大泉 JCT 周辺「外環の2」1 km 区間・早期着工問題についての疑問

前回の会議の中でも 納得出来なかったが 改めて検討した結果を「疑問」として提出する。
(次頁に下記のような関連図面を 添付しますので 参照して下さい。)

図 1. (上段図) 大泉周辺「外環本線」と「外環の2」に掛かるエリア(極めて広い)・・・色部分

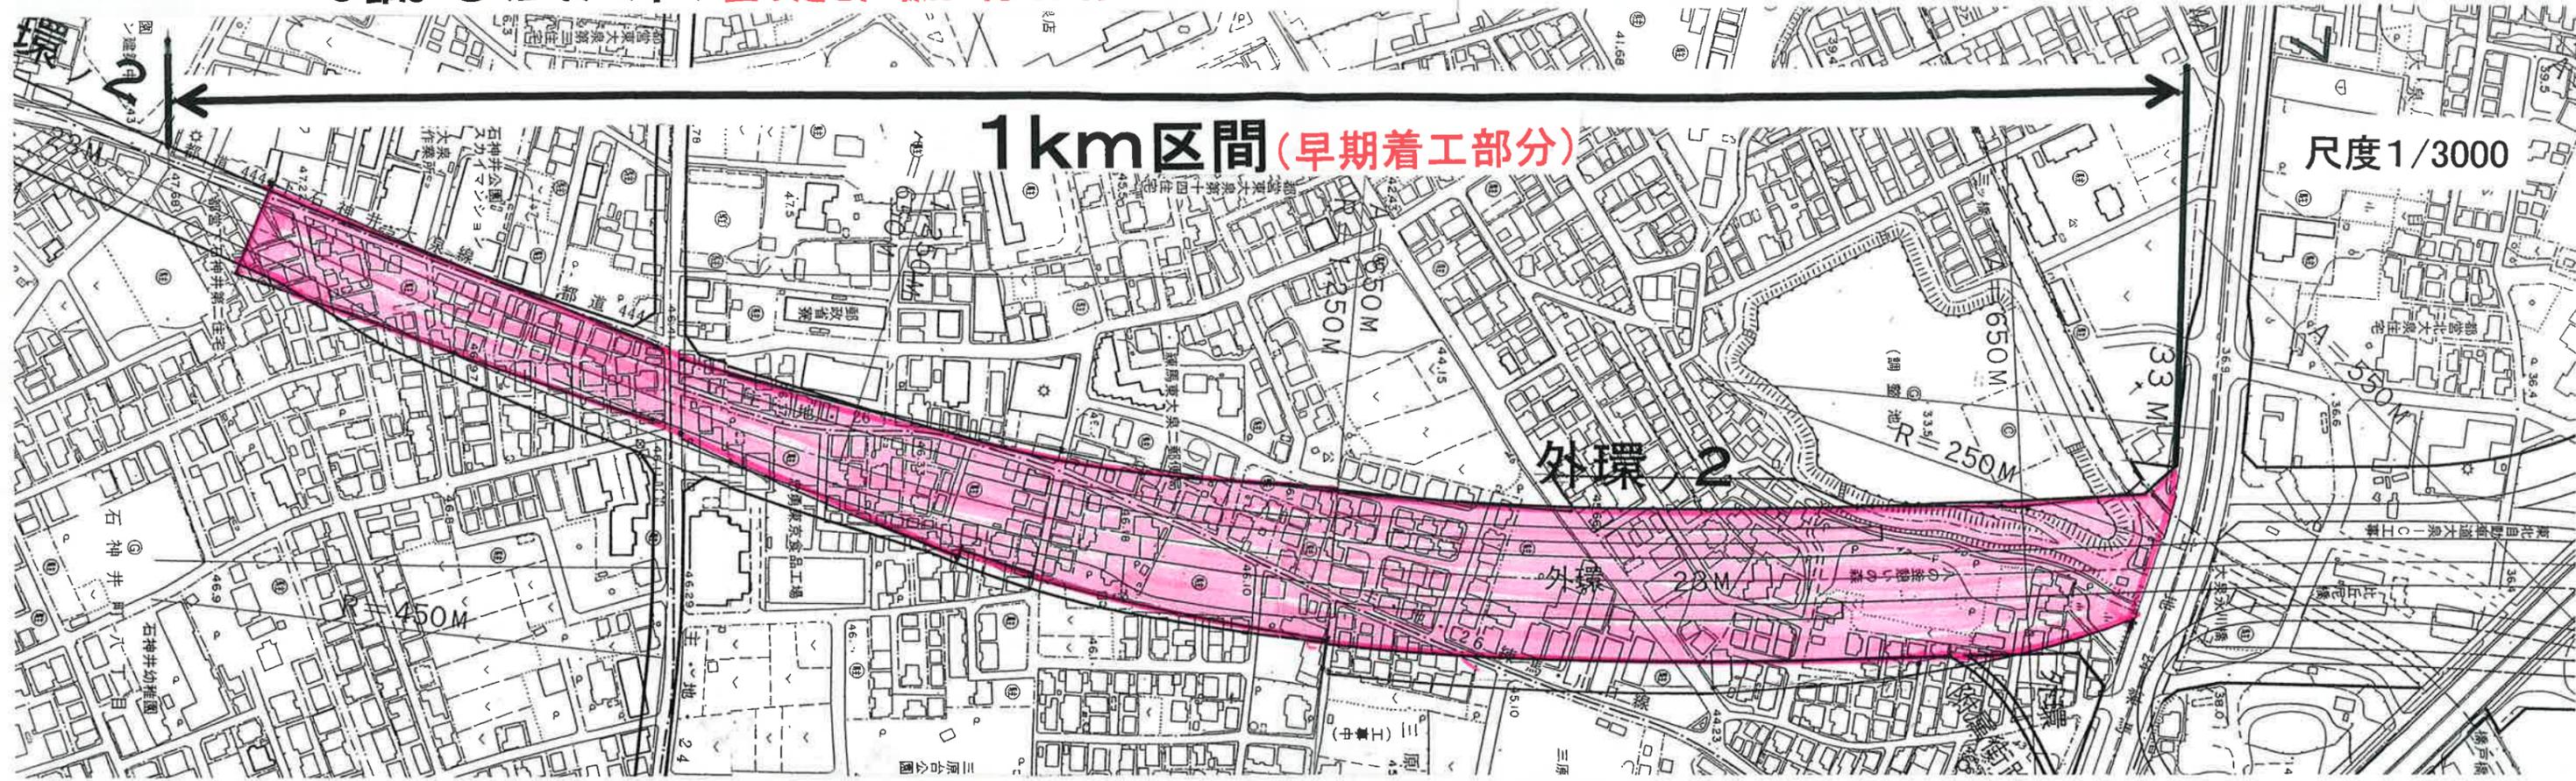
2. 前回の説明の中で 立退き棟数に付いて 都は「外環の2に掛かるのは90棟、外環の2のみは50棟、両方に掛かるのは40棟である」と説明したが 次頁の図1で記したように全く納得出来ない。両方に掛かるエリアは図1の上段に示すように赤色着色部でとても広く、60000m²位有るが外環の2のみのエリアは下段に黄色着色部として示すが上段に比し極めて狭く とても都の説明(外環の2のみのエリアで 立ち退き戸数 約50棟)は納得が行かない。

● 都は このエリアの中の 立ち退き戸数は 約 40 棟と説明 (議事録9頁)

(下段図) 大泉周辺「外環の2」のみに 掛かるエリア (極めて狭い)・・・色部分

● 都は このエリアの中の 立ち退き戸数は 約 50 棟と説明 (議事録9頁)

図2. 東京都建設局作成:大泉 JCT におけ「外環 本線」と「外環の2」

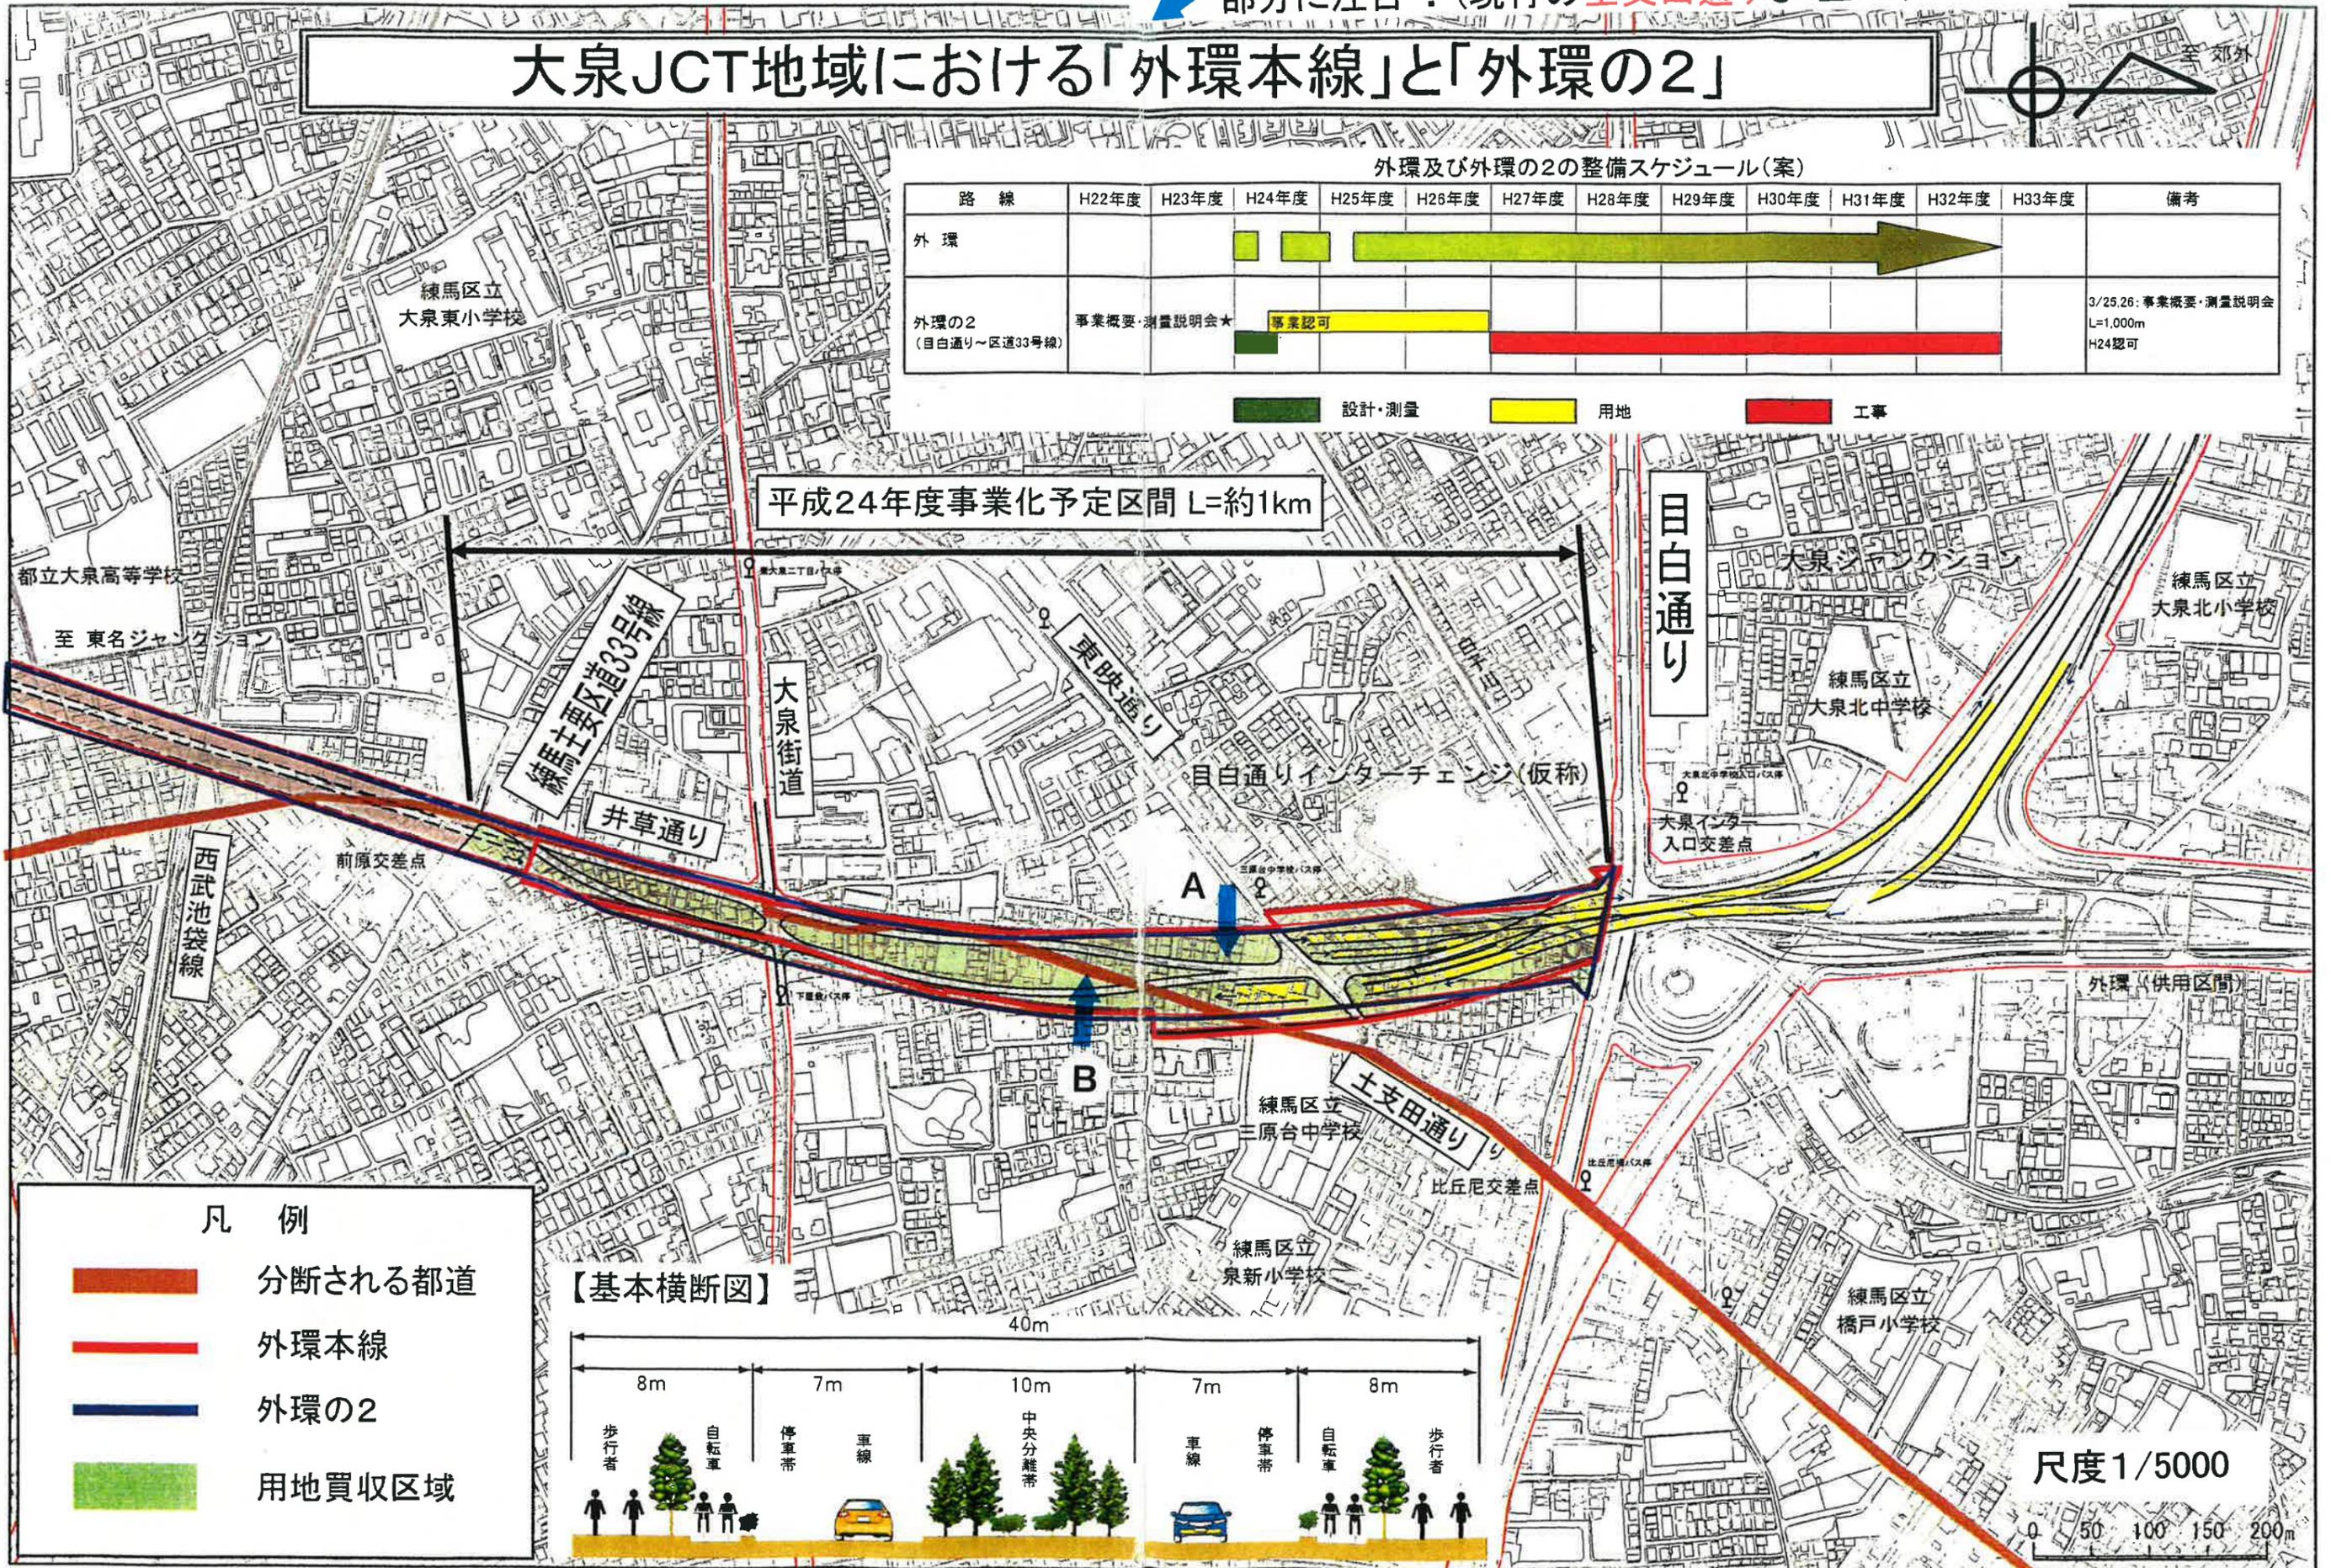
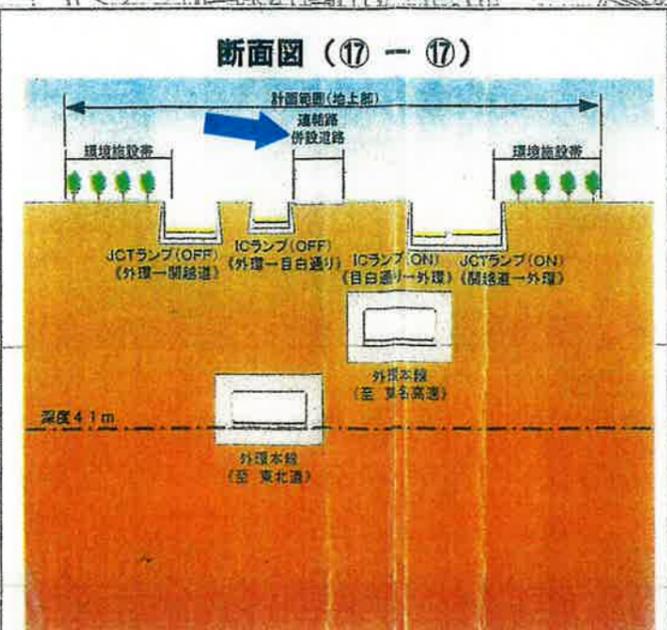
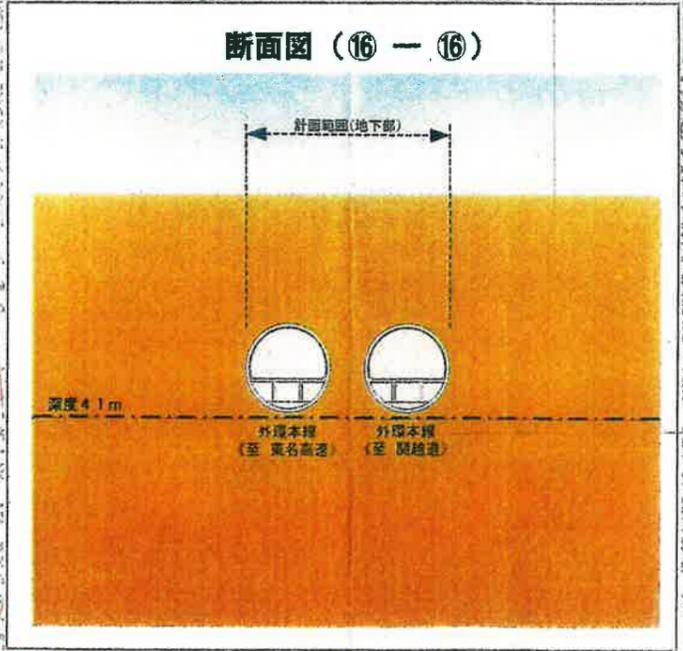
3. 理由の一つ目で 土支田通り、井草通りが行き止まりとなるので 両方の道路について機能補償必要と説明していたが 添付の図2、図3どちらにも連結路、併設道路という事で図面の中に記載してあるのではないか?(一言も説明が無かったが…)ちゃんと本線エリアの中で処理されているのではないか? 前回、都の説明はこの道路の事を言っていたのか?
また 図2、図3でその道路形状が異なるのはどういう訳か?(青色矢印部 を比較)
図3については 国交省作成図面故 国から回答を求めたい。

部分に注目！(現行の土支田通りも 生かすのか?)

図3. 国交省作成:外環・計画概念図(10/10)大泉周辺図

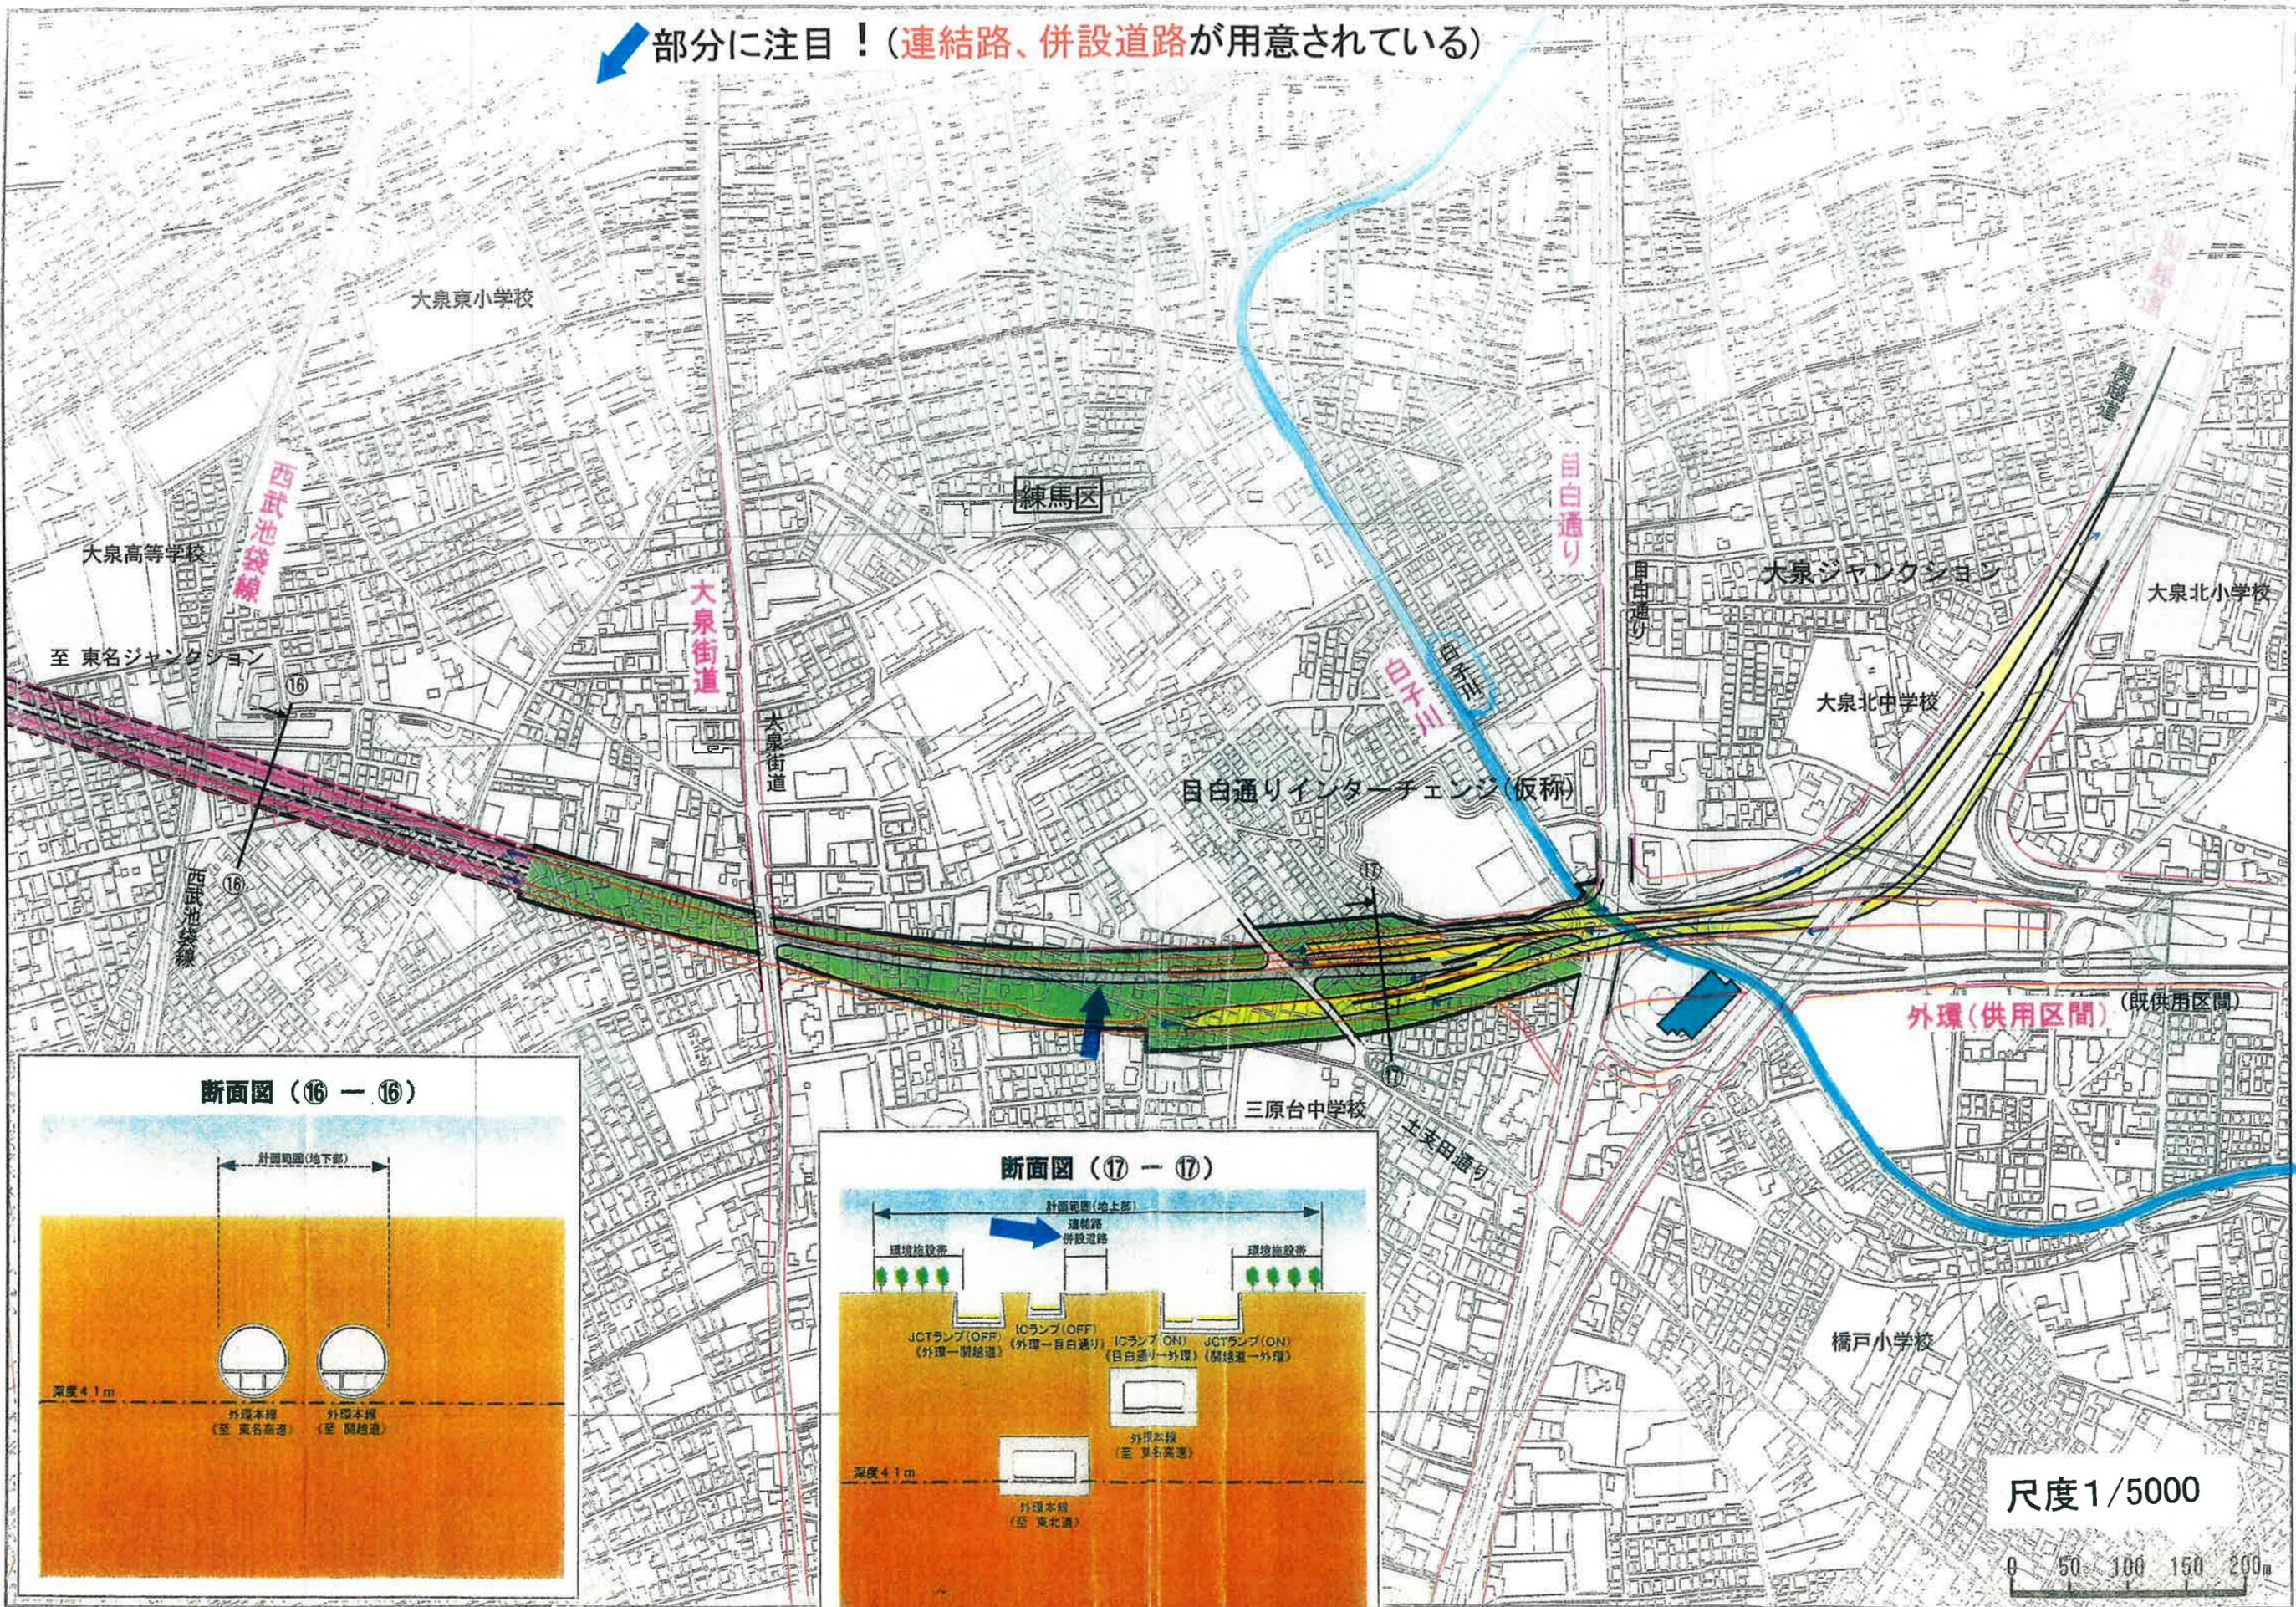
部分に注目！(連結路、併設道路が用意されている)
